Apis PC1 - a VORN Bioenergy project

Oggetto: Ditta "APIS PC1 Società Agricola S.r.l. Procedura Abilitativa Semplificata (PAS) - Modifica impianto di produzione biometano "APIS PC1 Società Agricola S.r.l." in Comune di Sarmato (PC) con contestuale modifica dell'AUA. **Preavviso di diniego ex art 10-bis L. n. 241/90 e assegnazione termine per le osservazioni – OSSERVAZIONI ai sensi dell'art. 10bis L. 241/1990**

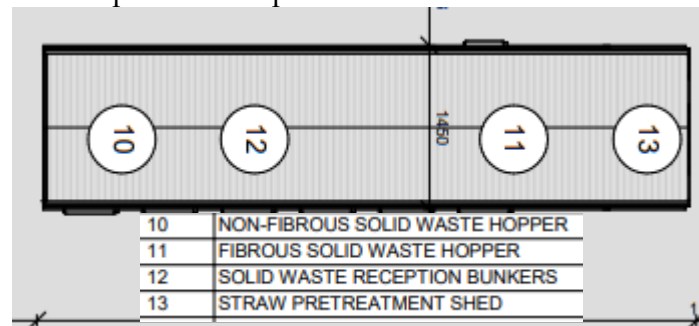
- 12) con riguardo alla richiesta di verificare la volumetria totale dei locali da aspirare (dichiarata pari a 10.000 m³), che appare sottodimensionata in relazione ai dati forniti nella stessa relazione, Arpae conclude che: *“La nuova revisione della tavola PC1-T69 rev.1 non evidenzia emissioni diffuse (quali ad es. quelle delle platee) presentando invece un riferimento come emissione diffusa per l'emissione del biofiltro (E7), in merito alla quale si rimanda al punto 15). Il calcolo dei volumi da aspirare appare approssimativo, non è specificata la modalità di aspirazione (ad es. se tramite aspirazione a soffitto o bocchette localizzate in prossimità delle matrici odorigene) né le portate previste per ogni sezione aspirata. Occorre tenere conto, nel dimensionamento delle aspirazioni, che il potenziale odorigeno delle singole sezioni può differire sostanzialmente. Si fa presente inoltre che dal confronto tra tutte le planimetrie fornite e i rendering nella relazione descrittiva delle modifiche (PC1-REL39 rev.0,*

paragrafo 2.4, pag.12-13) emergono delle discrepanze in merito alla realizzazione del cd. "Bunker", a titolo di esempio:

- nel testo della relazione si fa riferimento a 2 vasche, situazione coerente col solo rendering di pagina 13, mentre sia dal rendering di pagina 12 che dalle planimetrie le vasche sembrano essere 3;

- il bunker non presenta spazio di manovra: dalla configurazione prospettata nei rendering si evince che lo scarico delle matrici avverrà coi mezzi al di fuori del bunker, dovendo quindi mantenere i portoni aperti per l'intera durata dell'operazione di scarico; dalle planimetrie, invece, sembra che siano presenti dei muri che vadano a "confinare" l'area di carico, creando una baia separata in corrispondenza di ciascuna vasca;

- sempre dalle planimetrie, sembra siano presenti dei muri ai lati della vasca di miscelazione (n°15), di cui non si fa menzione in alcun punto della documentazione presentata, generando una discrepanza riguardo alla modalità di scarico dei liquami, analogamente a quanto descritto al punto precedente;

- l'area di trattamento della paglia (n°13) è dichiarata aspirata, ma dai rendering sembra trattarsi di un'area all'aperto coperta da tettoia: confrontando tale sezione sulle planimetrie, sembra invece che l'area sia confinata e in comunicazione con la rispettiva tramoggia. Inoltre, il calcolo presentato non sembra tenere conto del volume della vasca di raccolta percolati (n°35). Similmente, non è chiaro se il volume lordo dichiarato per il bunker (1.928 m³) si riferisca all'intera volumetria interna del capannone o alle sole vasche, a titolo di confronto il volume della sola parte interrata sembrerebbe non inferiore a 700 m³, mentre il volume complessivo del capannone non risulterebbe inferiore ai 7.000 m³ (dati approssimativi desunti dalle sezioni SAR-STR-T008 e SAR-STR-T009). Si fa presente che l'esatta definizione dei volumi da aspirare è essenziale ai fini del corretto dimensionamento del biofiltro e della relativa portata, al fine di garantire un tempo di contatto di almeno 45 secondi e un numero di ricambi d'aria orari pari almeno a 2. Le integrazioni fornite non soddisfano pienamente le richieste formulate e permangono incongruenze e criticità rispetto allo specifico tema."

Come indicato nel punto precedente, **si conferma la presenza del camino**, come previsto dal progetto originale autorizzato, e della sorgente puntuale di emissione. Si conferma inoltre la presenza dell'emissione diffusa relativamente alla platea degli insilati.

Si rimanda alle tavole aggiornate PC1-T-69_Rev3 e PC1-T-06 rev6.

Per quanto riguarda la modalità di aspirazione, è previsto un sistema di aspirazione a soffitto, con ulteriori bocchette di aspirazione in prossimità dei portoni. Il calcolo di dettaglio della portata per ciascuna sezione potrà essere prodotto soltanto in fase esecutiva, di concerto con il fornitore della tecnologia.

Per quanto riguarda i volumi di aspirazione si rimanda a quanto di seguito dettagliato.
In merito al cd. Bunker:

- 1) Si conferma che le vasche sono 2, il setto in calcestruzzo visibile nel render di pagina 12 e **nella planimetria è stato rimosso**;
- 2) Si conferma che lo scarico delle matrici avverrà con i mezzi al di fuori del bunker, dovendo quindi mantenere i portoni aperti per l'intera durata dell'operazione di scarico. Per questo motivo i portoni saranno dotati di aspirazione localizzata, come nel capannone del digestato solido.

- 3) Non è chiaro a quali muri si faccia riferimento. Si conferma comunque che non sono presenti muri ai lati della vasca di miscelazione e che il caricamento dei reflui avverrà tramite il portellone previsto nella parte superiore della vasca stessa;

- 4) L'area di trattamento della paglia (n°13), come risulta da rendering, è un'area all'aperto coperta da tettoia, che non è pertanto soggetta ad aspirazione, **in quanto la paglia ivi posizionata in minima quantità non costituisce un'emissione odorigena significativa**. La parte di struttura soggetta ad aspirazione è quella di sinistra, in cui avviene il caricamento delle matrici ad alto carico odorigeno, separata dalla zona di trattamento della paglia da apposito pannello sandwich. Si riporta uno schema riassuntivo delle varie strutture, dettagliando quali di esse sono soggette ad aspirazione e quali no.
